**AValiação de IMPACTE AMBIENTAL DO
LOTEAMENTO DE MATEUS POENTE**

Volume IV – Elementos Adicionais

Loteamento de Mateus Poente

O presente documento surge na sequência do Estudo de Impacte Ambiental (EIA) do Loteamento de Mateus Poente, projeto avaliado em fase de Projeto de Execução, para o qual a Comissão de Avaliação formulou um Pedido de Elementos Adicionais (PEA), submetido na plataforma SiliAmb a 11 de setembro do corrente ano, nos termos do n.º9 do art.º 14 do Regime Jurídico e Avaliação de Impacte Ambiental.

Figura II.2 – Percurso proposto para o transporte de terras sobranes

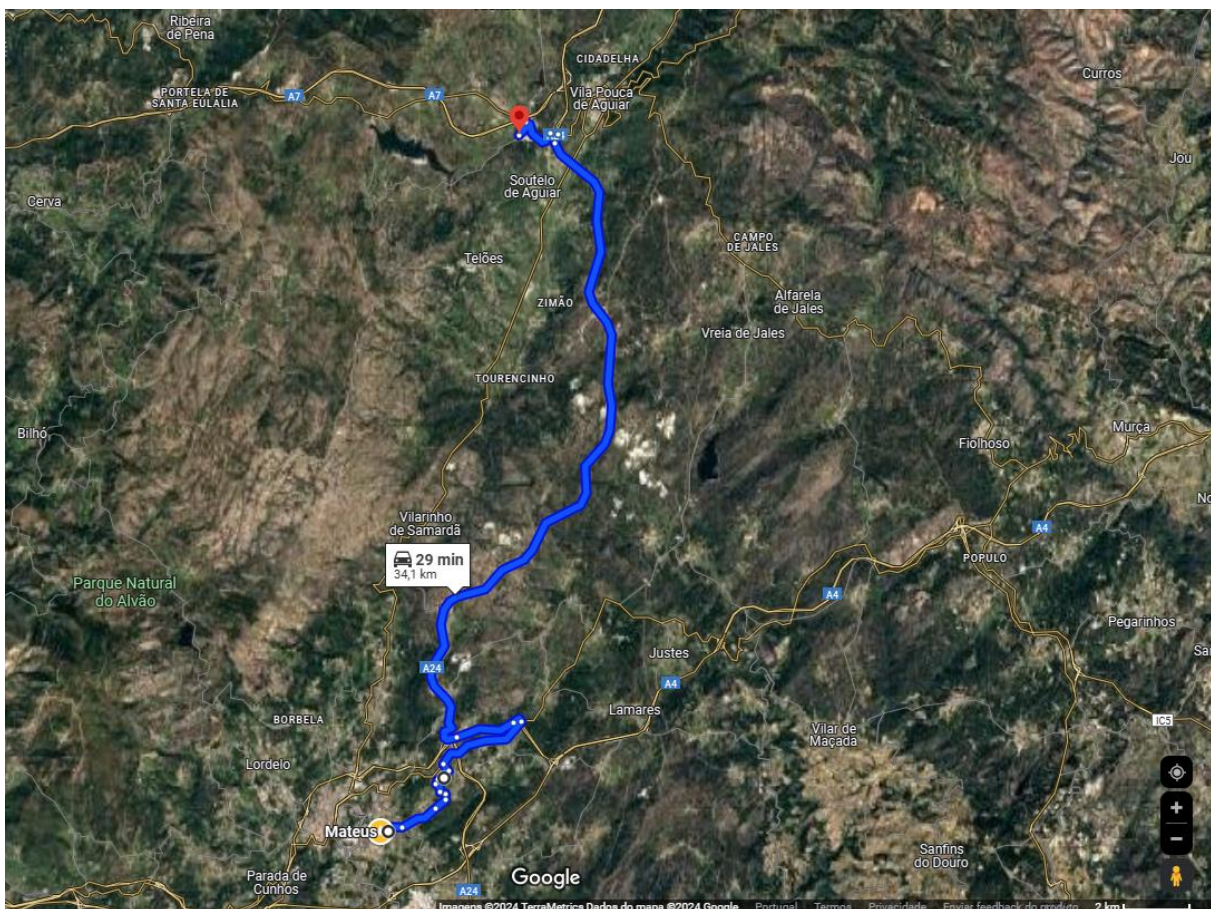
1.9. É mencionado ainda que o volume total de escavação estimado é de 68 994,4 m³, sendo que apenas 19 209,6 m³ será reutilizado em aterro, o excedente resulta em 49 784,8 m³, onde é referido que serão encaminhados para operador licenciado. Torna-se necessária a indicação do local de armazenamento temporário dessas terras, no local do projeto, bem como o percurso a utilizar para o transporte, até ao local de deposição, em operador licenciado.

Na fase das obras de urbanização, as terras sobranes serão as respeitantes à execução das vias, passeios e estacionamentos, espaços verdes e praça, num total estimado de 54 003,7m³.

O local previsto pelo Promotor para o encaminhamento das terras sobranes é a Adifer - Central de Britagem, SA na pedreira "Aradeira" (n.º cadastro 4688) em Soutelo de Aguiar, no concelho de Vila

Pouca de Aguiar, constando na listagem da DGEG (atualizada a 10/10/2024) como autorizada a receber resíduos inertes, entre os quais o código LER 17 05 04 correspondente a solos e rochas não contaminados, que será o código a atribuir às terras sobranes do projeto.

Este local fica a cerca de 34km da área do Projeto. Os percursos possíveis, envolvem a utilização da A24 e vias municipais e nacionais. De modo a minimizar a perturbação da população no percurso dos veículos que transportarão as terras sobranes, sugere-se a utilização da A24 no maior percurso possível, acedendo à entrada 27 desta via a partir da EM576, N15 e IP4. Esta opção apresenta-se como mais vantajosa do que utilizando, por exemplo, a EN2, por esta atravessar áreas mais densamente povoadas.

Figura II.3 – Áreas afetas à exploração e pesquisa de massas minerais, depósitos minerais e recursos hidrogeológicos

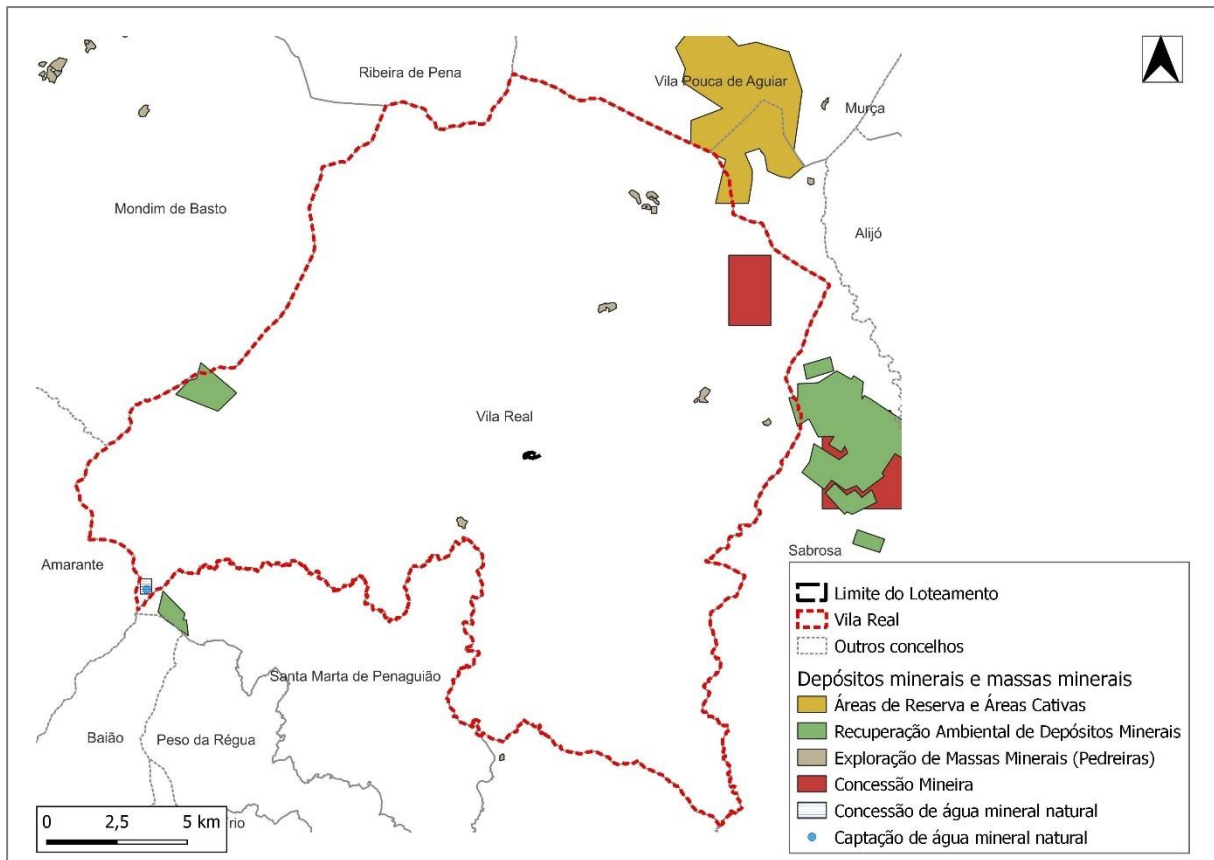
2.2.3 Complementar o subcapítulo III.3.5 [Recursos Minerais e Geossítios] com informação suplementar sobre a identificação e caracterização dos recursos minerais, nomeadamente massas minerais e depósitos minerais existentes na área e envolvente do projeto, com base em fontes oficiais.

Foi incluído o cartograma seguinte no ponto III.3.5, e completada a informação já apresentada sobre as concessões de depósitos minerais, explorações de massas minerais e concessões de recursos hidrogeológicos, com base na informação disponibilizada pela DGEG.
